2024_CBS_05619 De aanleg, wijziging, verplaatsing en gedeeltelijke opheffing van een gemeenteweg in kader van OMV_2024018768 R - aanvraag omgevingsvergunning voor het herbouwen van de Spanjeveerbrug - met openbaar onderzoek - Mendonkdorp, Moervaartkaai en Spanjeveerstraat, 9042 Gent - Goedkeuring

Voorliggende aanvraag heeft betrekking op de afbraak van de bestaande Spanjeveerbrug en het herbouwen van een nieuwe Spanjeveerbrug op dezelfde locatie.

ROOILIJNPLAN

2. Parkeerplaatsen mindervaliden

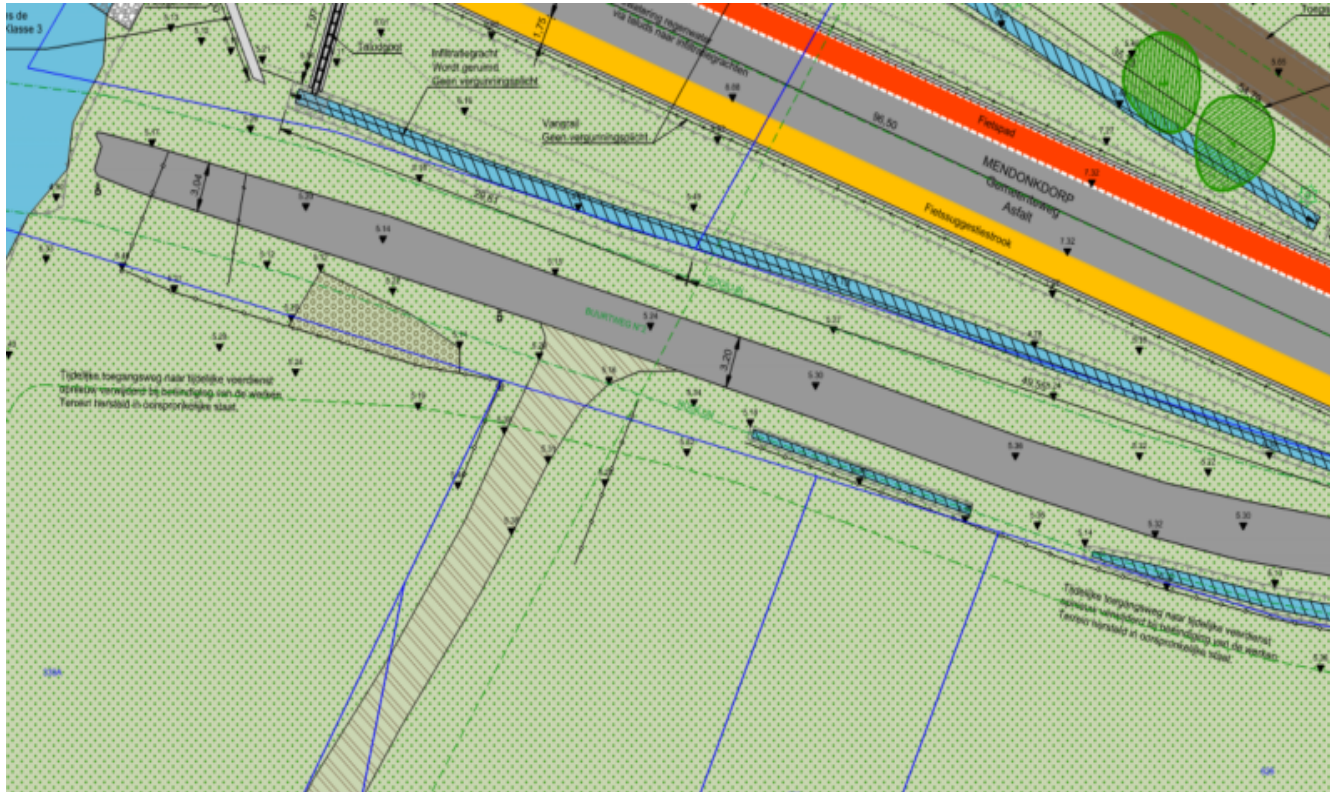
Dit wil zeggen dat er énkél met een mindervalidekaart op kan geparkeerd worden en dat deze dus niet bruikbaar zijn voor andere hengelaars. We vragen ons af hoeveel van deze 3 plaatsen voorzien zal worden van het bord.

Daarnaast is ook de ondergrond van deze parkeerplaats van belang. In het kader van toegankelijkheid is het nodig deze oppervlakte verhard, vlak en in slipvrij materiaal aan te leggen. Deze kunnen dus niet in dezelfde grasbetontegels uitgevoerd worden als de standaardplaatsen. De Stad Gent zal op basis van de ondergrond de signalisatie voorzien.

De parkeerplaatsen dienen omhoog te worden met geprefabriceerde trottoirbanden type ID1. Deze trottoirbanden dienen aangelegd te worden met een cementmortellaag op een 10 cm schraalbetonfundering en een stut aan de kant van de te nivelleren grond.

Er wordt duidelijk aangegeven welke parkeerplaatsen bedoeld worden voor mindervaliden. Deze plaatsen worden voorzien van de juiste bestrating. Parkeerplaatsen dienen omhoog te worden met geprefabriceerde trottoirbanden type ID1. Deze trottoirbanden dienen aangelegd te worden met een cementmortellaag op een 10 cm schraalbetonfundering en een stut aan de kant van de te nivelleren grond.

4. nieuwe toegang tot de yachtclub

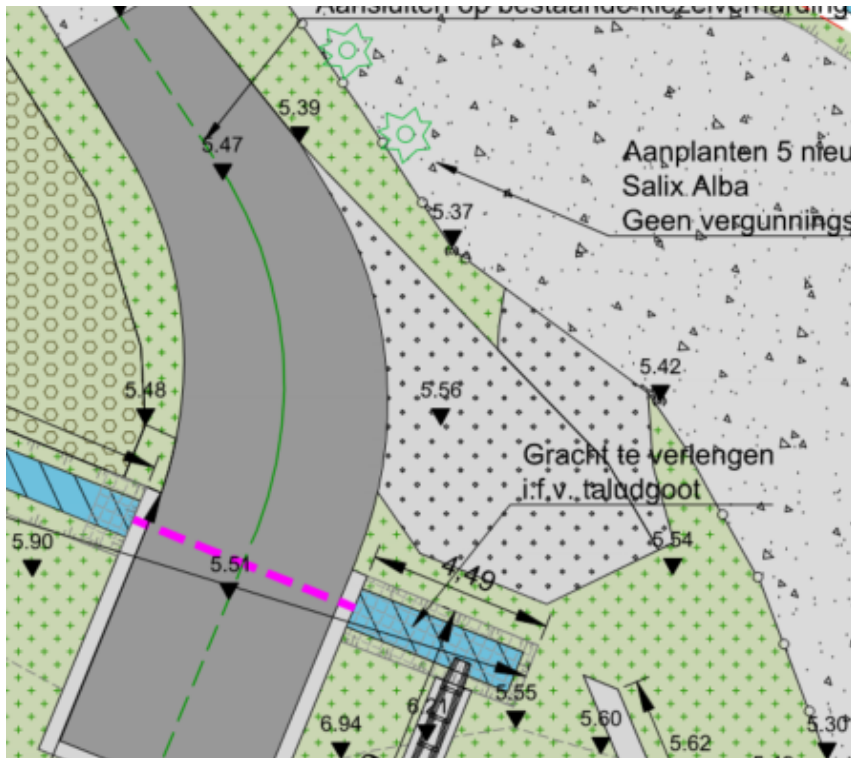
De toegang van de nieuwe yachtclub krijgt een nieuwe plek met een nieuwe toegangsweg door middel van een karrespoor. De effectieve aansluiting met de nieuwe poort ontbreekt op de plannen. De onnodige verharding tussen het nieuwe fietspad en de bestaande toegang moet eveneens verwijderd worden. Enkel de nieuwe toegang kan nog gebruikt worden, de bestaande kan niet behouden worden als tweede toegang.

De nieuwe inrit naar de yachtclub wordt volledig uitgevoerd. De onnodige verharding tussen het nieuwe fietspad en de bestaande toegang moet verwijderd worden. Enkel de nieuwe toegang kan nog gebruikt worden, de bestaande kan niet behouden worden als tweede toegang.

5. afschermen van het fietspad

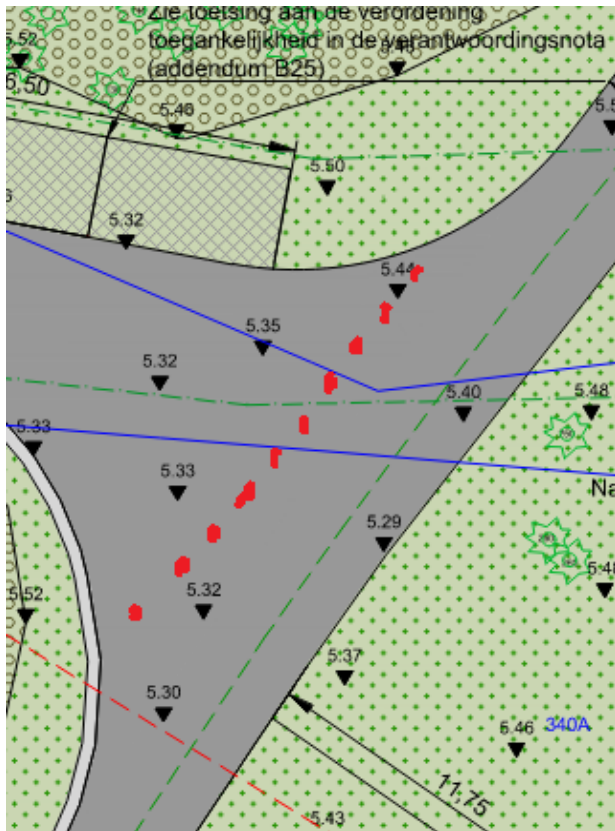
Het is niet duidelijk vast te stellen welke zones er vrij toegankelijk dienen te blijven voor gemotoriseerd verkeer. Eventuele filters om autoverkeer te weren kunnen later, bijvoorbeeld bij klachten, ingevoerd worden.

Er dienen antiparkeerpalen voorzien te worden (met een tussenafstand van 1,75 m) ten zuiden van de parkeerplaatsen om te voorkomen dat er autoverkeer op het fietspad manoeuvreert. De rij antiparkeerpalen moet het fietspad afscheiden van de autobewegingen.

Er worden paaltjes geplaatst om het fietspad langs de Moervaart af te schermen.
